Wyjaśnienie treści specyfikacji istotnych warunków zamówienia.

PSM – 342/08/2010

Suwałki, dnia 19.05.2010r.

Rozmieszczenie ramp o poszczególnych długościach przedstawia załączony rysunek „rampy oświetleniowe nad sceną”.

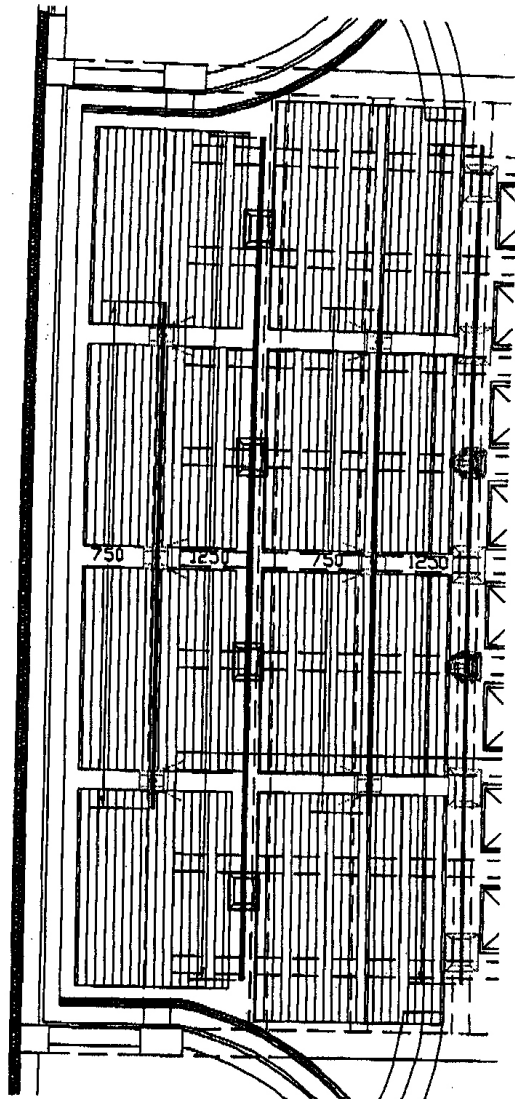
W dokumentacji wykonawczej na rysunku nr 5 Rzut I piętra instalacja systemu oświetlenia Sc.pdf nad sama sceną znajdują się urządzenia oświetleniowe narysowane w czterech rzędach, na rysunku nr 17 Rozmieszczenie urządzeń technologicznych - widok.pdf również występują urządzenia oświetleniowe w czterech rzędach. Natomiast w części dokumentacji Przedmiary/ Sala koncertowa/załącznik do przedmiaru występuje punkt przedmiaru: Rampa oświetleniowa nad sceną w ilości 1 kpl. Z jakich elementów ma składać się ten jeden komplet? Takie rampy występują w wielu odmianach i składają się z różnych elementów konstrukcyjnych i napędowych, jeżeli miałyby być to rampa ruchoma.

Przedmiotowy komplet powinien się składać z 4 stałych ramp oświetleniowych. Rampy do zawieszenia reflektorów oświetleniowych wykonać w postaci rur stalowych $\varnothing 48$ malowanych na kolor czarny mat. Rampy nad sceną zamocować w sposób sztywny do konstrukcji stropu właściwego. Długość ramp oświetleniowych nad sceną:

7,5 m (2 szt.)

12,5 m (2szt)
